**COMPTE-RENDU  
DE L'INSPECTION DES  
INSTALLATIONS CLASSEES  
POUR LA PROTECTION  
DE L'ENVIRONNEMENT**

- OBJET :** Installations Classées pour la Protection de l'Environnement (ICPE)  
Ateliers Fouesnantais - ECOTRI - DEEE- Troyalac'h SAINT-EVARZEC  
S3IC : n°0055.15423  
Actualisation des valeurs limites d'émission exprimées en flux sur les rejets  
atmosphériques du site.  
Inspection du 11 décembre 2018
- REF :** Article 2 de l'arrêté de mise en demeure du 17 mars 2017  
Rapport de l'inspection des ICPE du 17 avril 2018  
Etude actualisée des risques sanitaires du 21 septembre 2018 demandant une révision  
des valeurs seuils des flux à l'émission de l'arrêté du 11 avril 2016.
- PJ :** Projet d'arrêté préfectoral complémentaire

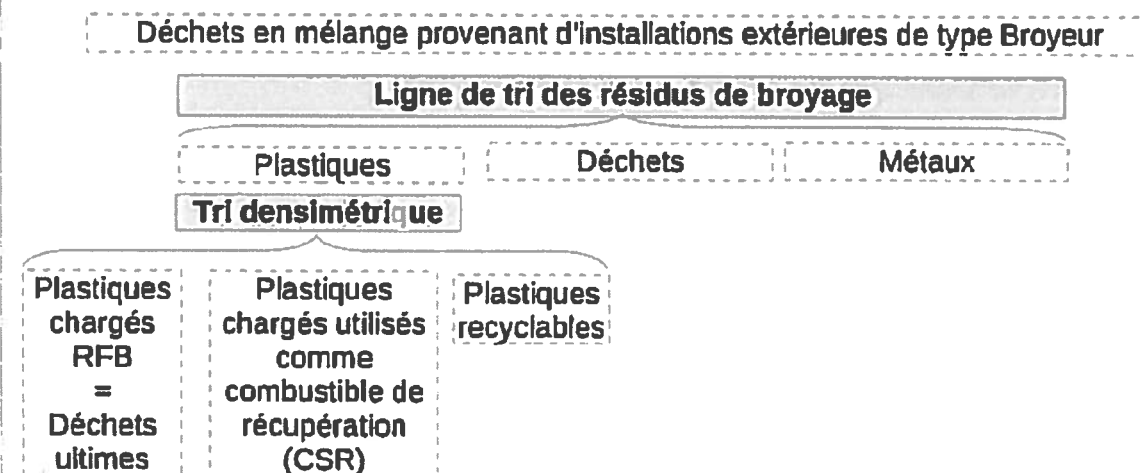
La majeure partie des flux de plastiques broyés (Mix PAM, coques d'écrans CRT des TV et ordinateurs) sont envoyés, vers GALLOO, installation assurant un surtri sur le paramètre « brome » (*cf schéma du procédé utilisé ci-après*).

Le procédé utilisé par l'exploitant GALLOO France peut être décrit selon les étapes suivantes :
